MPL/PF/FZ/241/3/03/25

Dotyczy: postępowania prowadzonego w trybie przetargu nieograniczonego na podstawie ustawy z dnia 11.09.2019 r. Prawo zamówień publicznych (Dz. U. z 2024 r., poz. 1320, t.j. z dnia 30.08.2024 r. z późn. zm.) zwanej dalej "ustawą PZP" lub „PZP” pn. **„Rozbudowa terminalu pasażerskiego Kraków Airport etap I – część T6”**.

Na podstawie art. 135 ust. 2 ustawy PZP w związku z wpłynięciem pytań do SWZ Zamawiający udziela następujących wyjaśnień:

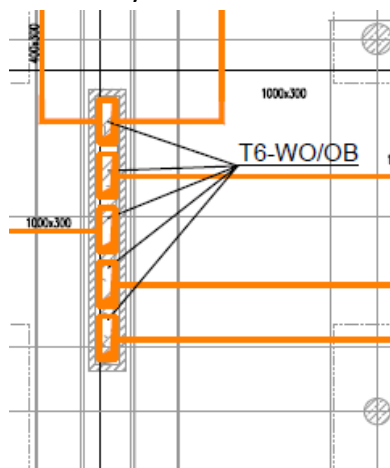
Prosimy o udostępnienie dokumentacji uwzględniającej rozprowadzenie instalacji CO od rozdzielaczy do grzejników.

Odcinki instalacji zasilające grzejniki należy przyjąć w oparciu o wydaną dokumentację przedstawiającą główne rurociągi rozdzielcze wraz z rozmieszczeniem odbiorników ciepła.

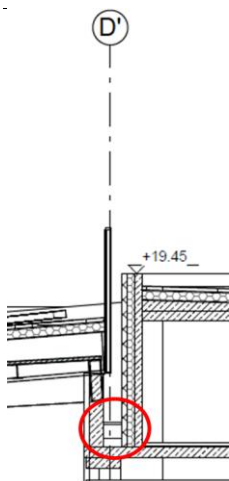
Prosimy o wyjaśnienie rozbieżności ilości słupów konstrukcji stalowej w osi X. Na rzutach architektury na piętrze 1 każdy słup fasady ma podparcie na słupie stalowym, na piętrze 2 słupy stalowe występują tylko w osiach głównych. Wg projektu konstrukcji słupy stalowe występują tylko w osiach głównych.

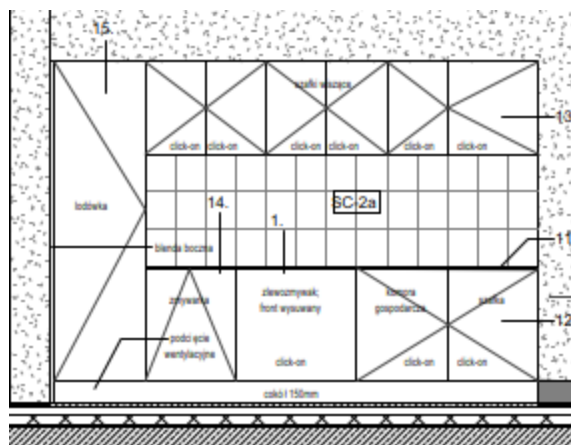
W pkt. 6 PFU napisano „Odtworzenie instalacji i sieci elektrycznych Parkingu P2' w zmniejszonym zakresie jest poza zakresem przedmiotowego opracowania.”. Prosimy o precyzyjne określenie zakresu prac dla instalacji elektrycznych i teletechnicznych na parkingu P2'.

Zamawiający odsyła do odpowiedzi na pytanie nr 1426. Ostateczny zakres prac będzie wynikiem dokumentacji projektu wykonawczego opracowanego przez Generalnego Wykonawcę.
